改善箇所説明図

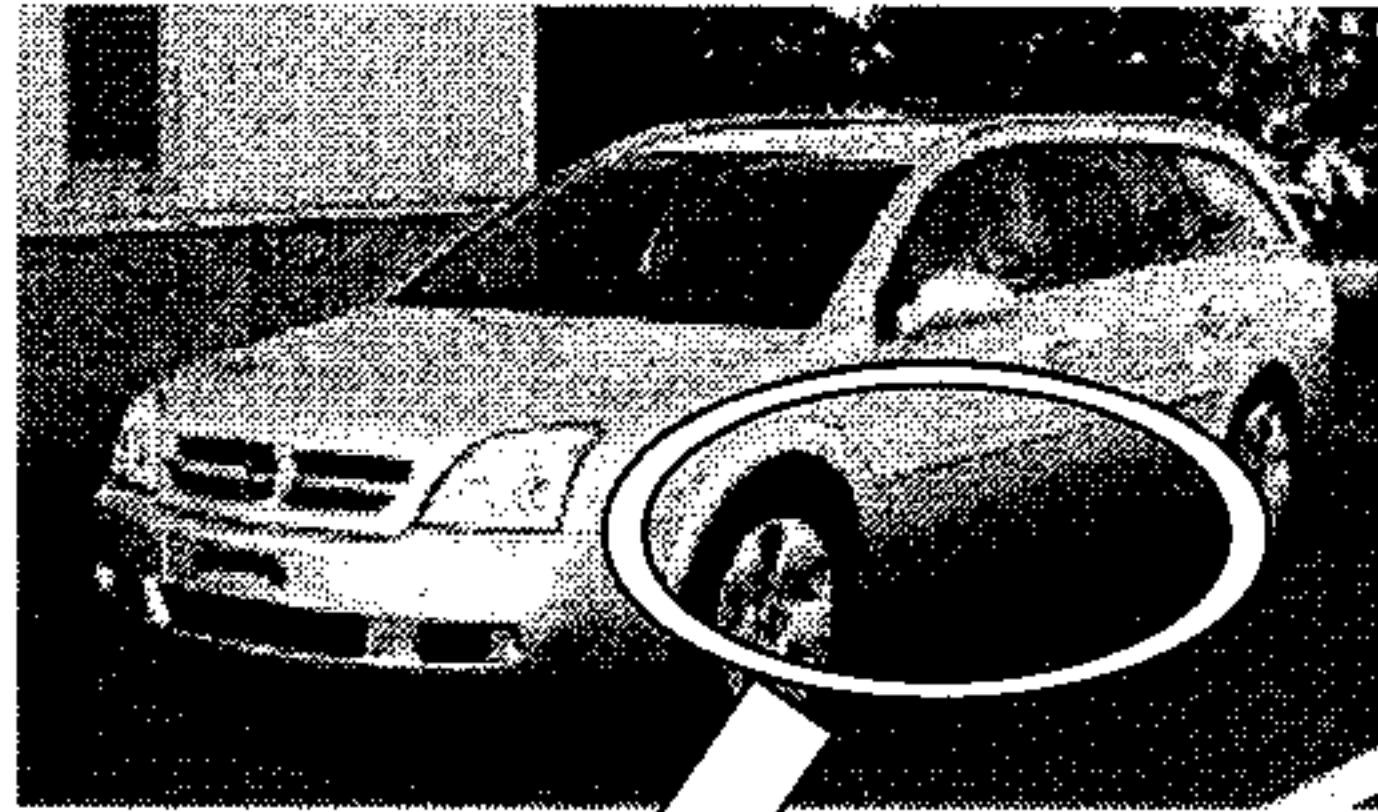
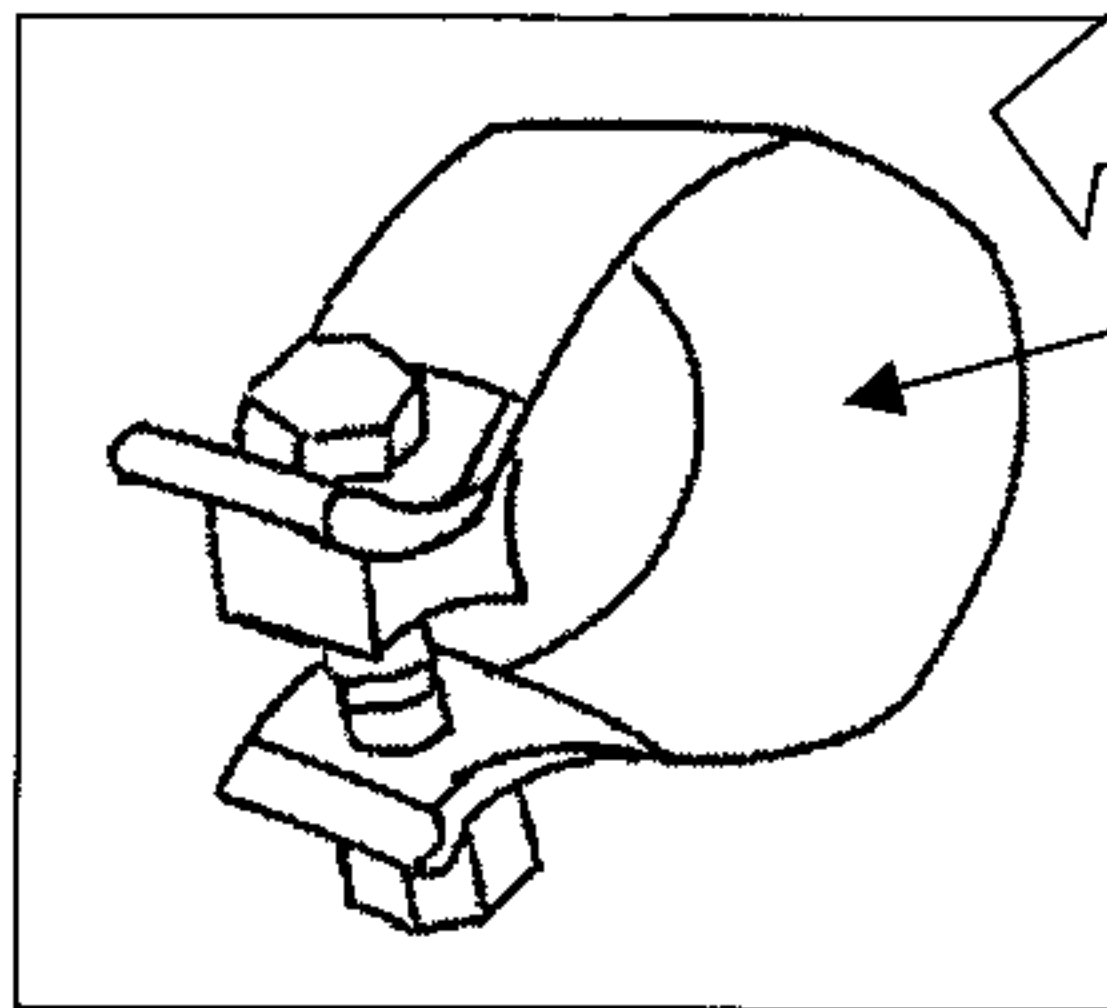
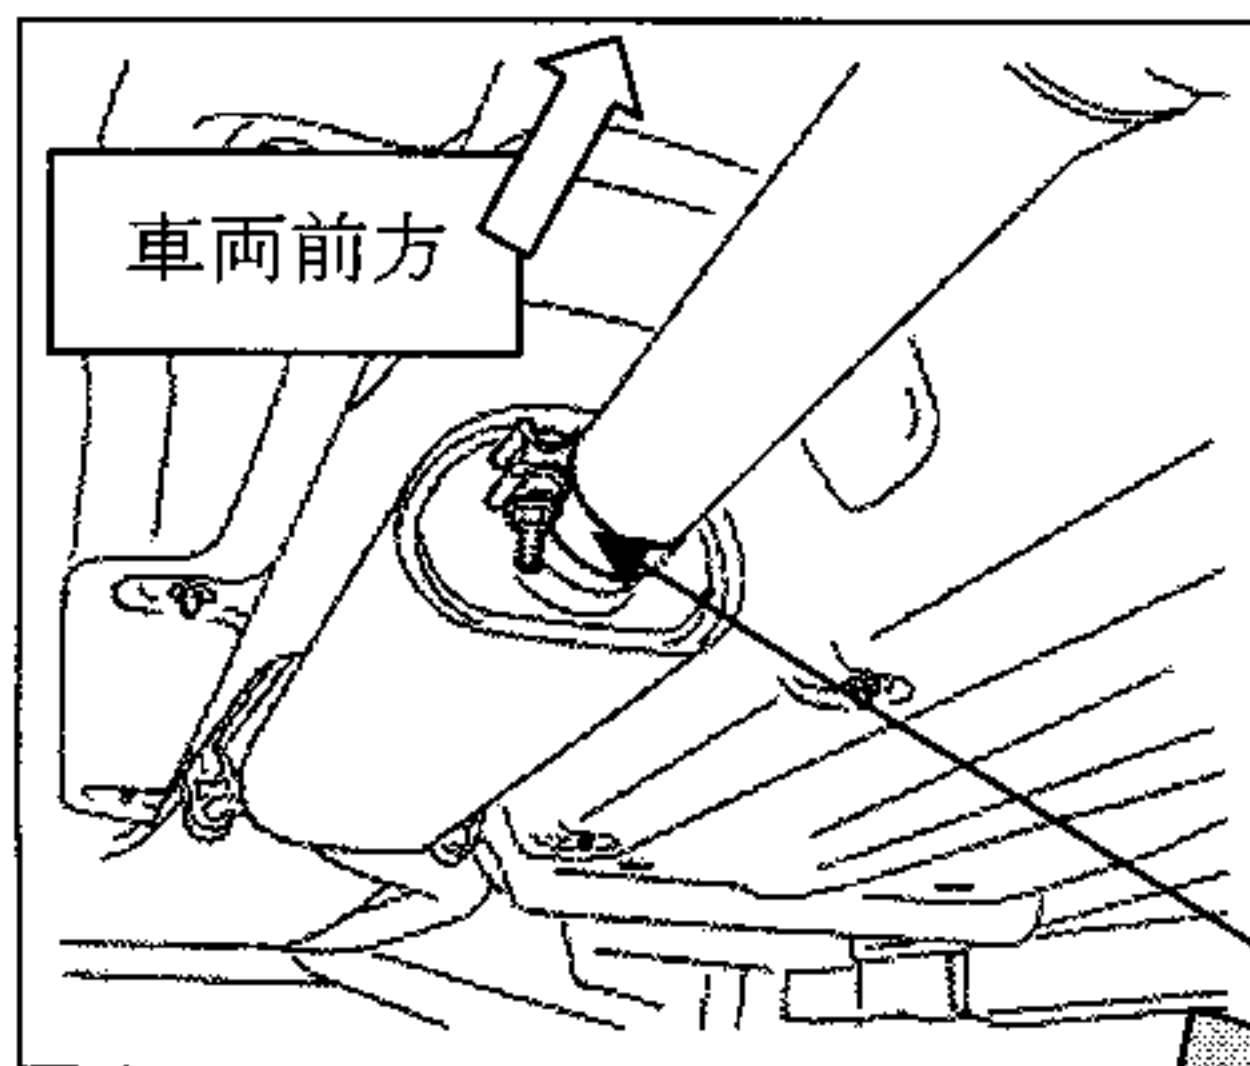
基準不適合発生箇所

排気管と消音器とを接続する取付金具の拘束力が不足しているため、当該接続部から排気ガスが漏れることがある。そのため、そのまま使用を続けると、当該排気管が外れ、騒音が増大するおそれがある。

＜改善内容＞

全車両、当該排気管の取付金具を対策品と交換する。
